## **Osservazioni al progetto definitivo e allo studio di impatto ambientale “Aeroporto di Fiumicino – Master Plan 2030, proponente ENAC nell’ambito della procedura di VIA ex Dlgs n. 152/2006.**

Le sottoscritte Associazioni riconosciute di livello nazionale e locale, ai sensi del D.Lgs. 152/2006 inviano le seguenti **Osservazioni relative a “Aeroporto di Fiumicino – Master Plan 2030”**, proponente ENAC (Ente Nazionale per l'Aviazione Civile), la cui istanza è stata presentata al Ministero dell’Ambiente e della Tutela del Territorio e del Mare per essere sottoposto a **Valutazione di Impatto Ambientale**, con scadenza 30 maggio 2017.

Figura 15 – Busy day 2015 – Movimenti totali per fascia oraria

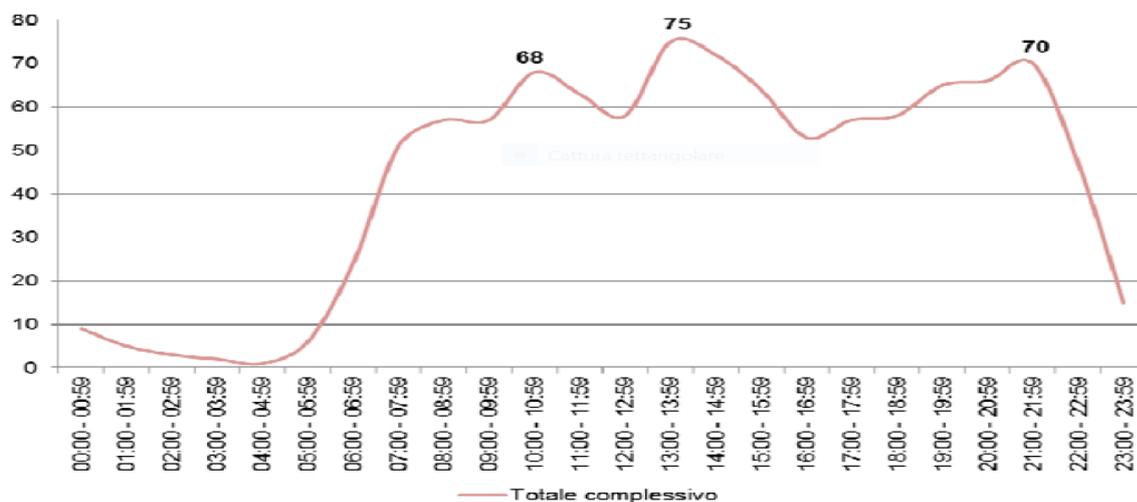
Ma il proponente dichiara che non si può fare e adduce, a sua giustificazione, una singolare motivazione commerciale, cioè che qualche Compagnia aerea possa essere interessata ad operare su Roma solo in certe fasce orarie e, in mancanza di slot in queste, piuttosto che spostare il volo di un'ora, rinunci ad operarlo. Ammesso che ciò sia vero (altri gestori più efficienti anche dal punto di vista commerciale, come quello di Heathrow, saturano paritariamente tutte le fasce orarie), volendo quantificare, il rischio commerciale è di perdere qualche decina di voli nelle ore di picco dei giorni di massimo traffico annuale, su un totale di più di 1400 voli che FCO presenterà nel busy day (in un anno), come di seguito dimostriamo.

Si rileva come, anche aumentando il traffico del 40%, ovvero portandosi ai valori previsti per l'anno 2034, nell'arco della giornata si avrebbe una saturazione dell'attuale sistema di piste di FCO, che è di 90 movimenti/ora, solo in 3 distinte fasce orarie.

#### Stima andamento NO<sub>2</sub> 2017 Centralina 086

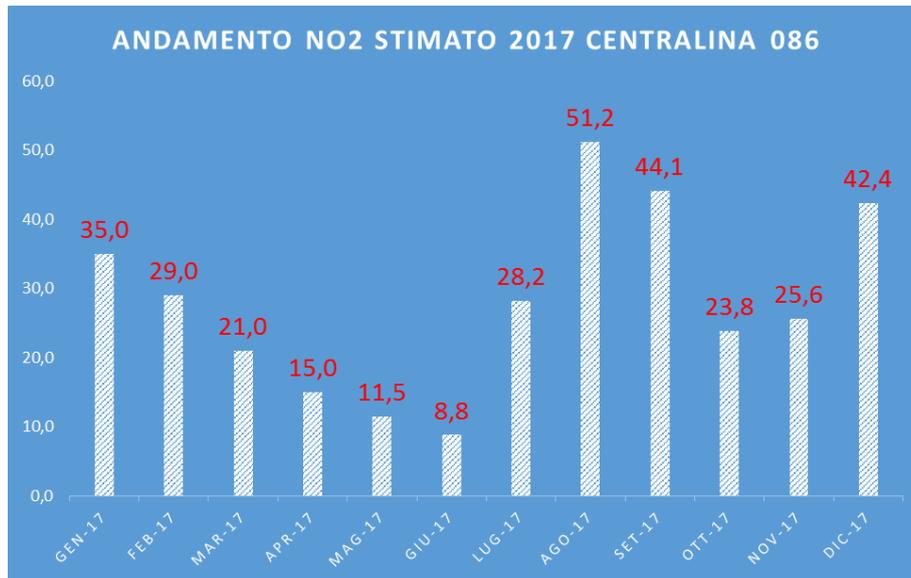
analizzando l'andamento mensile delle misure di NO<sub>2</sub> registrate dalla centralina 086 per l'anno 2016 (fig.3), andamento simile alla centraline dell'Autorità portuale (fig.4) risulta **un aumento dei livelli medi mensili a partire da Luglio in avanti rispetto ai livelli registrati nel periodo invernale.**

Questo, proiettato sulle misurazioni 2017 delle centraline 086 e 087 porta a considerare **altamente probabile uno sfioramento del limite annuo di NO<sub>2</sub> (40 microgrammi/m<sup>3</sup>) in quanto il valore stimato è di 46,5.**

Figura 7-9 Localizzazione delle centraline di rilevamento del rumore aeronautico costituenti la rete di monitoraggio aeroportuale

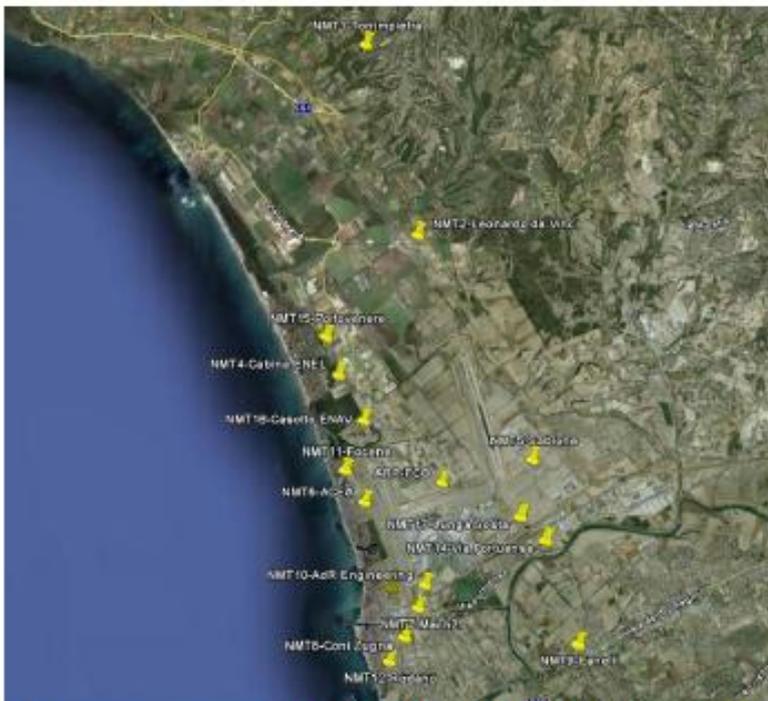
Alle stazioni di rilevamento gestite dall’ARPA situate all’interno delle curve isofoniche, vanno ad aggiungersi quelle della rete di monitoraggio acustico aeroportuale gestite direttamente dal gestore e dislocate nel territorio circostante come da seguente foto.
